Commune de LEBOULIN

ENQUETE PUBLIQUE UNIQUE du 30 Juin au 4 Août 2020

Projet de révision de la carte communale

#### ENQUETE PUBLIQUE du 30 Juin au 4 Août 2020 Projet de construction d'une centrale photovoltaïque

Proposition  
du Conseil  
Municipal

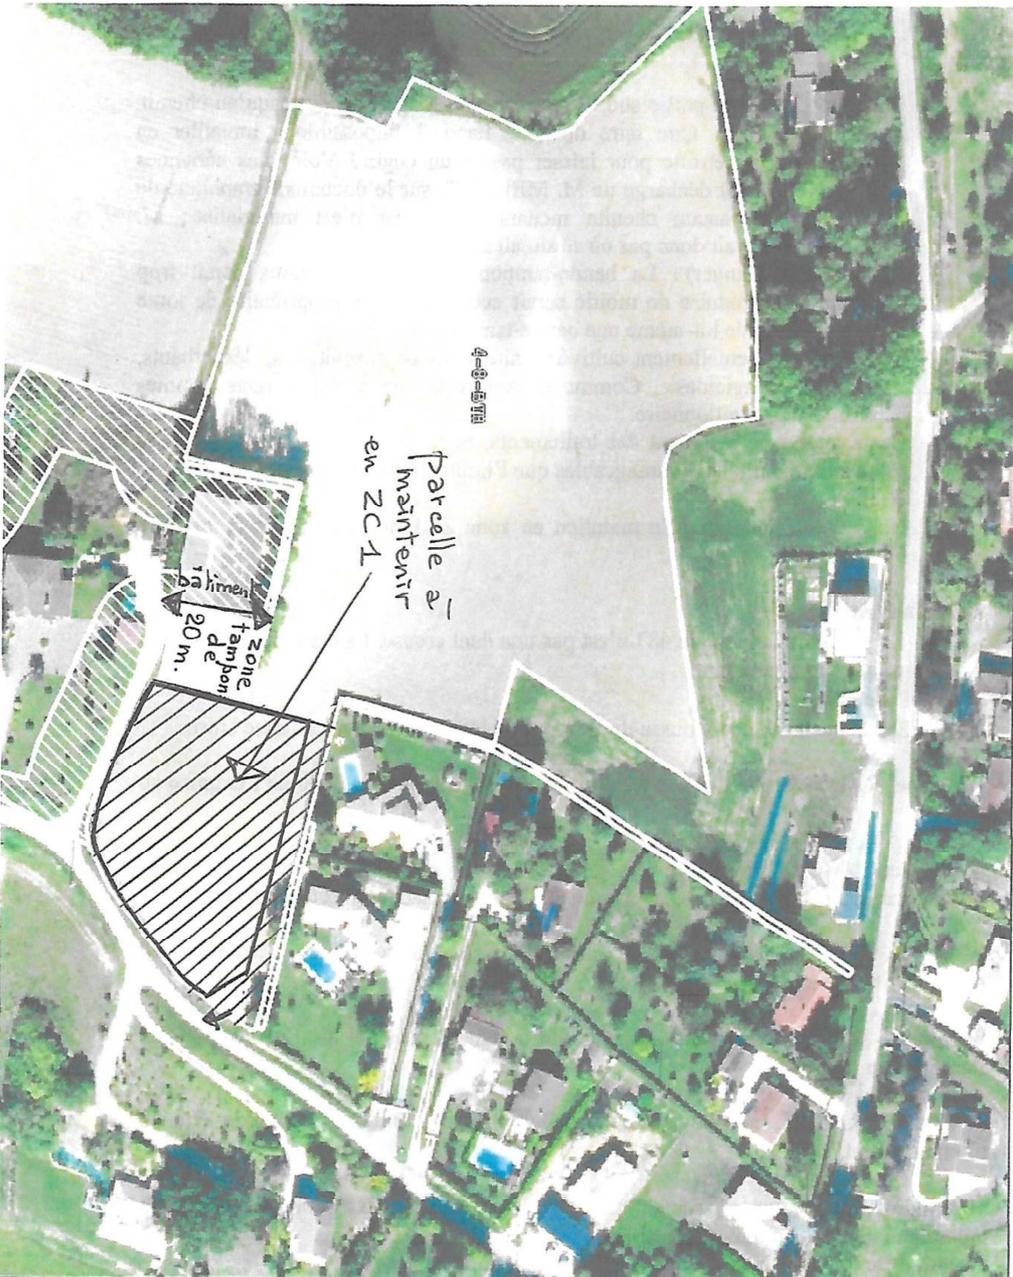
« La partie restante de la parcelle 424 peut-être rattachée à la zone ZC1, en laissant toutefois une distance de 40 mètres entre le hangar et la limite de la ZC1. »

Nous ne validons pas cette proposition. Le trait rouge (page 3) délimitant les contours d'un terrain potentiel ne nous semble pas cohérent. Ce terrain serait long, étroit, difficilement vendable, d'autant qu'il serait amputé d'une bande de 6 mètres dans sa partie nord (chemin d'accès aux lots), le rendant encore

plus étroit. Dans la partie sud, il resterait une longue bande jusqu'au chemin menant au hangar. Que faire de cette bande? Impossible à travailler en agricole car trop étroite pour laisser passer un engin! Voir vues aériennes jointes (Note : à la décharge de M. MELLIET, sur le document graphique de M. BADIANE, aucun chemin menant au hangar n'est matérialisé; M. MELLIET ne savait donc pas où se situait ce chemin.)

Côté Ouest (Hangar): La bande-tampon de 40 mètres nous paraît trop importante. La réduire de moitié serait acceptable. (Le propriétaire de toute façon, laisserait de lui-même une bande-tampon)

Nous demandons donc le maintien en zone ZC1 de cette partie de parcelle (voir Plan)
